**Regulativ for Gudenåen
Silkeborg – Randers
2000**

Gudenåen (Silkeborg – Randers)

Gennemgang og vurdering af det gældende vandløbsregulativ fra 2000

April 2020

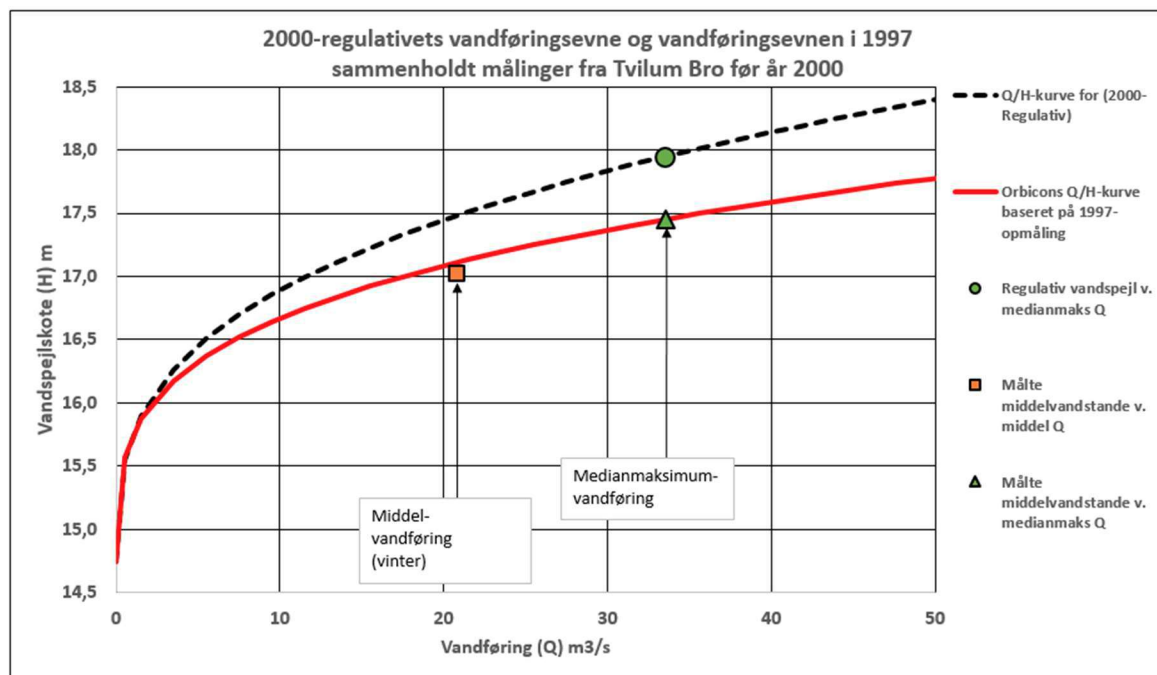
Der fremgår af figur 1, at vandføringsevnen med 2000-regulativet reduceres således, at der tillades vandspejlsstigninger på 50 cm ved medianmaksimumafstrømning (32 m³/s) og vandspejlsstigninger ved middelvandføring (22 m³/s) på 40 cm.

Figur 2. Vandstande ved hhv. middel-, medianmaksimum- og maksimumvandføringer i perioden 2015-2020. Se også forklaring i figur 1

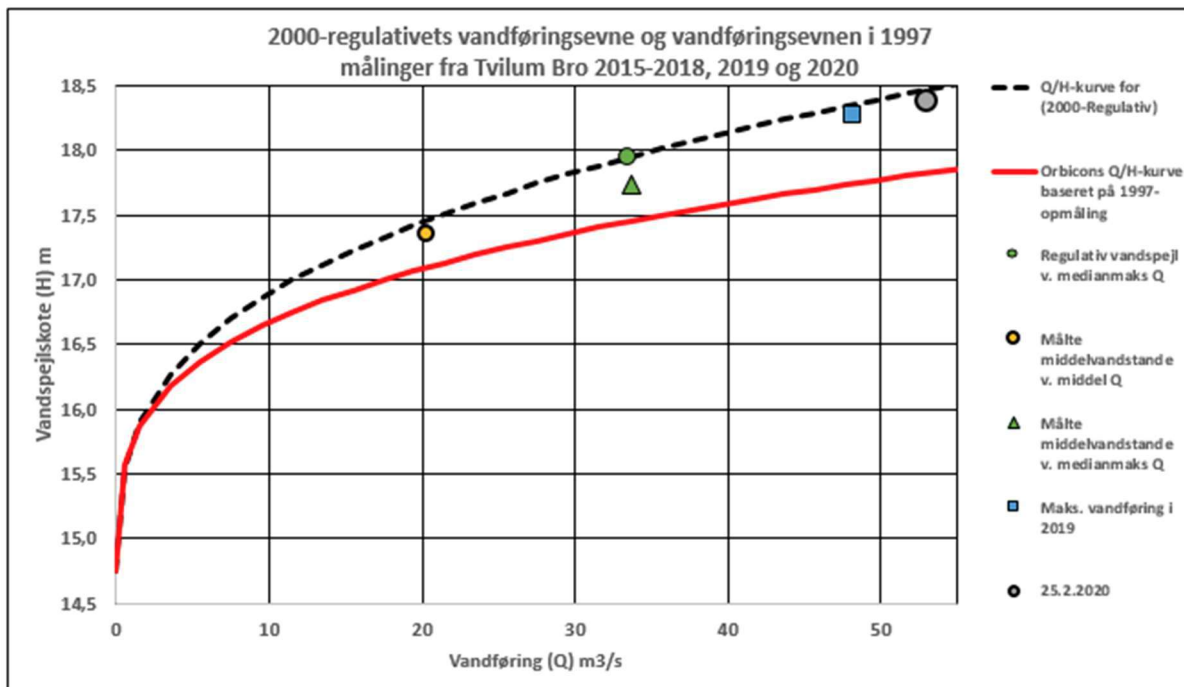
Konsekvensen af 2000-regulativet er illustreret i figur 2, som viser de aktuelle tilstande ved Tvilum Bro (2015-2018). Det fremgår, at vandstanden ved middelvandføring nu er ca. 80 % af regulativets øvre grænse, og at vandstanden ved medianmaksimumvandføring nu er ca.

60 % af regulativets øvre grænse. De høje vandstande og seneste oversvømmelser i 2019 og 2020 ligger alle inden for rammerne af 2000-regulativet.

Figur 8. Middelvandstande 1980-2018, Tvilum Bro

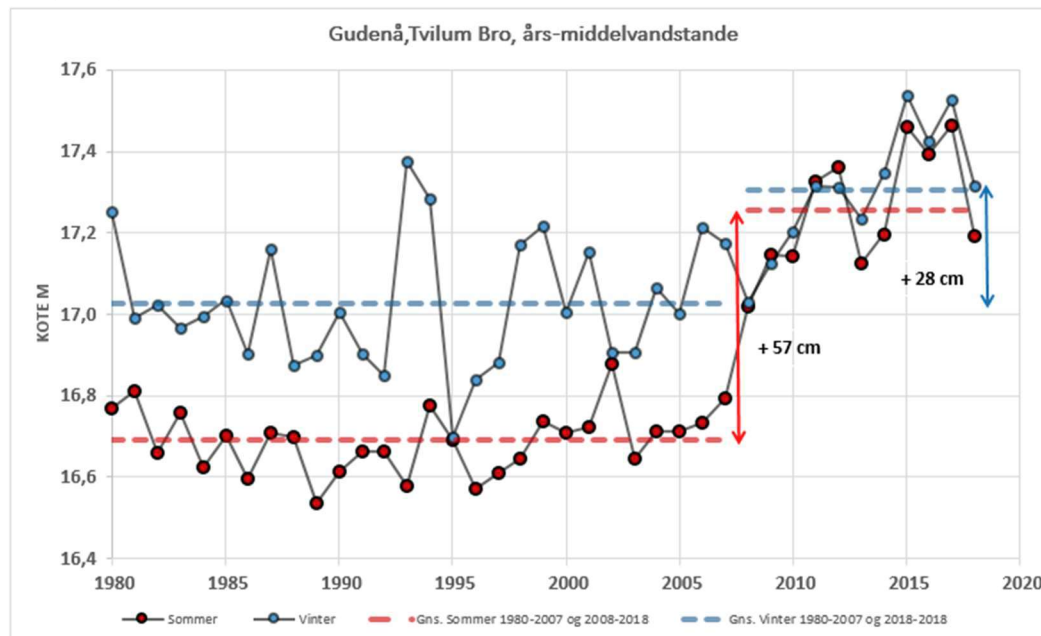
Udviklingen i vandstande er undersøgt for perioden 1980 til 2018 for målestationen Tvilum og Ulstrup Bro. De årlige middelvandstande for Tvilum Bro er sammenfattet i figur 8. Figuren viser, at middelvandstanden om sommer i perioden 1980-2007 varierer mellem kote 16,6 og 16,8 m. I perioden mellem 2007 og 2018 stiger sommervandstanden markant til et niveau i intervallet 17,1-17,4 m. I gennemsnit er sommervandstanden efter 2007 steget med 57 cm.

Vintervandstanden frem til 2007 i gennemsnit beliggende omkring kote 17,05 m og følger herefter stigningen om sommeren og er i perioden 2007-2018 beliggende i samme niveau som sommervandstanden i middel omkring kote 17,3 m. Vintervandstanden er efter 2007 steget i gennemsnit 28 cm.

Figur 9. Middelvandstand udregnet som gennemsnit ved middelvandføring (alle målinger)

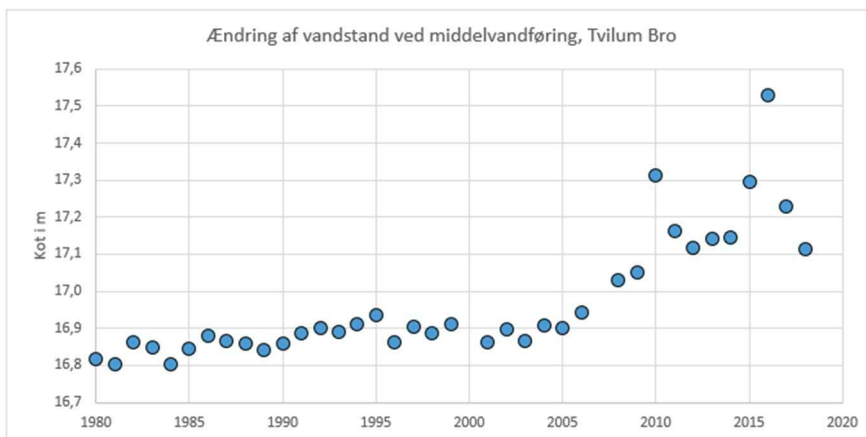
Vandstanden i Gudenåen er ved Ulstrup Bro siden 1998 steget 47 cm i gennemsnit om sommeren og siden 2000 18 cm om vinteren. Vandstanden er i perioder efter 2010 i samme niveau, sommer og vinter. Vandstande ved Ulstrup Bro fremgår af bilag 10.

Figur 10. Q/H-kurver og målte Q og H, Tvilum Bro

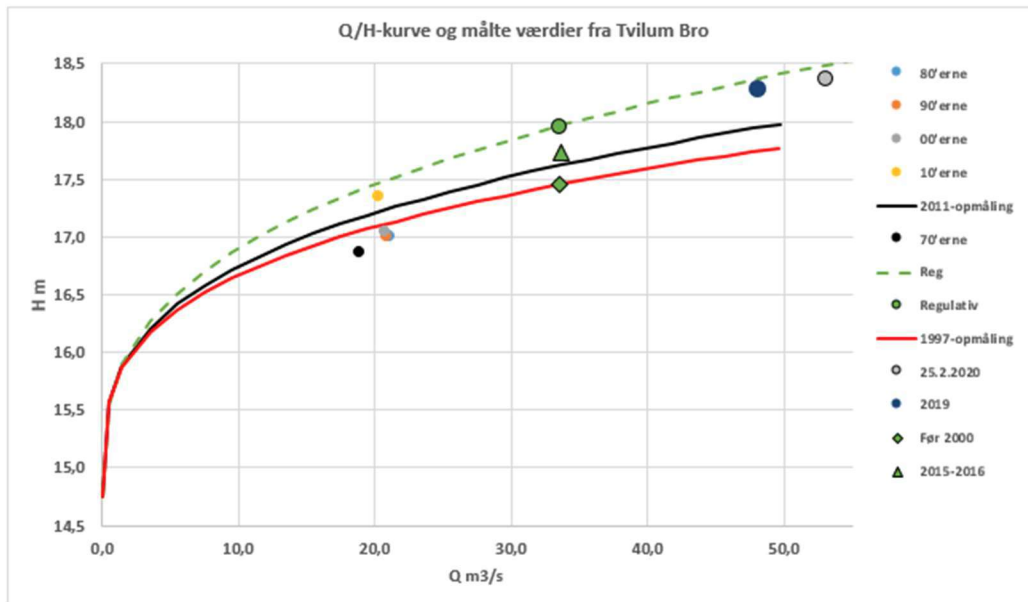
Figur 10 viser flere forskellige forhold, som ikke er fremkommet tidligere og som i sammenhæng er helt afgørende for denne undersøgelse. **Rød** kurve viser sammenhæng mellem Q og H (vandspejlsberegninger) svarende til opmålingen i 1997 (NNR). **Sort** kurve viser Q/H baseret på opmålingen i 2011 (Orbicon) og **Grøn** stiplede kurve viser sammenhæng mellem Q og H baseret på 2000-regulativets medianmaks. Q og medianmaks. H. Cirkler omkring 20 m³/s viser de gennemsnitlige vandstande ved gennemsnitlige vandføringer opgjort (1970'erne, 80'erne, 90'erne, 00'erne og 10'erne) Grønne markører omkring 33 m³/s viser vandstande og vandføringer målt i gennemsnit før år 2000, hhv. 2015-16 og 2000-regulativets vandstand. Markører omkring 50 m³/s er målinger fra 2019 og 2020. Sammenfattende om figur 9 viser, at 1997-opmålingen afviger betydeligt vedrørende fra de regulativforhold, der blev fastlagt i 2000-regulativet. Vandstanden ved medianmaks. vandføring > 50 cm lavere end i 2000-regulativet. Opmålingen i 2011 viste ligeledes, at vandføringsvejen i 2011 var forringet med cirka 20 cm i forhold til 1997-opmålingen.
